NDC社発22-170号

2022年4月28日

核燃料物質使用変更許可申請の一部補正について

核燃料物質使用許可申請書 新旧対照表

図7-10 非常用電源系統図

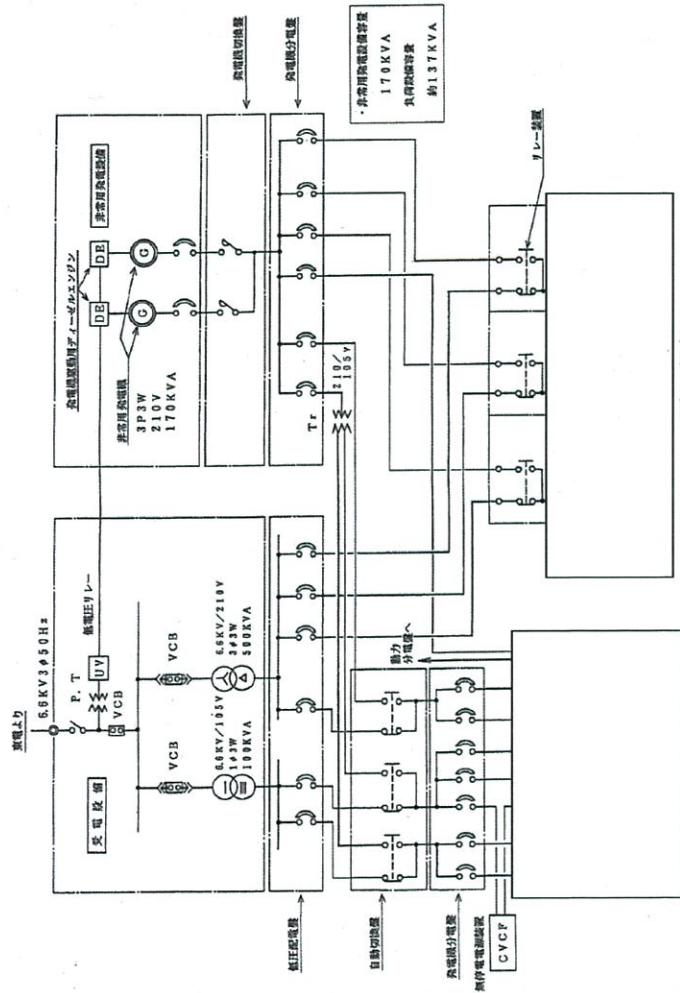
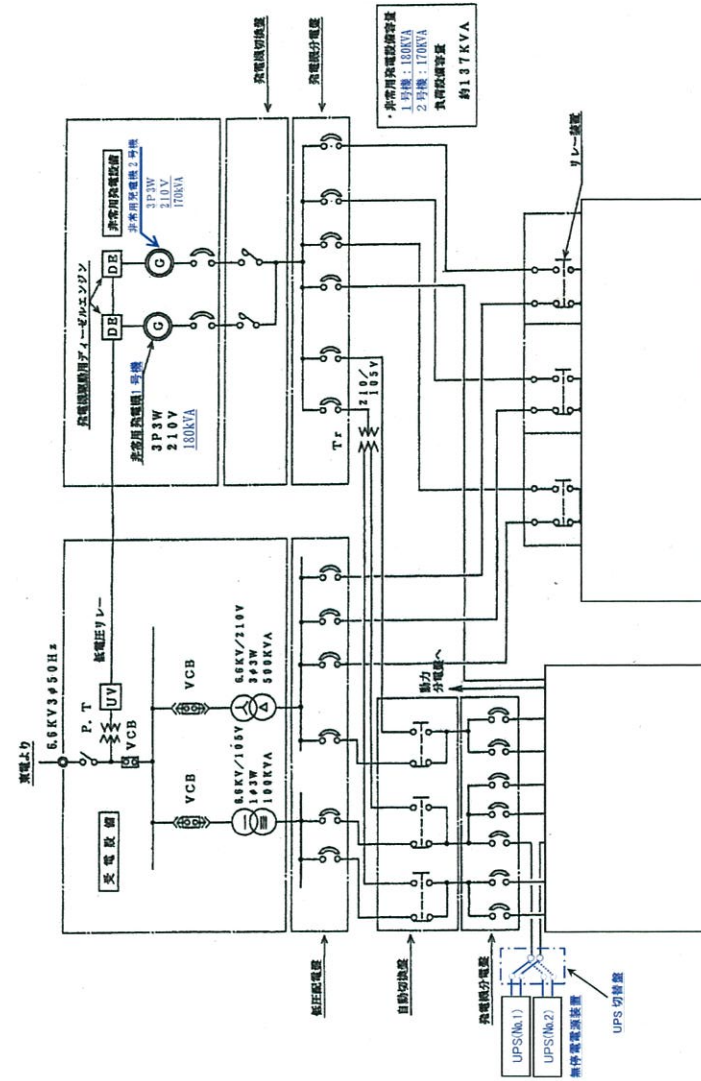
非常用発電装置の更新並びに無停電電源装置の追加を行う(2) 2)
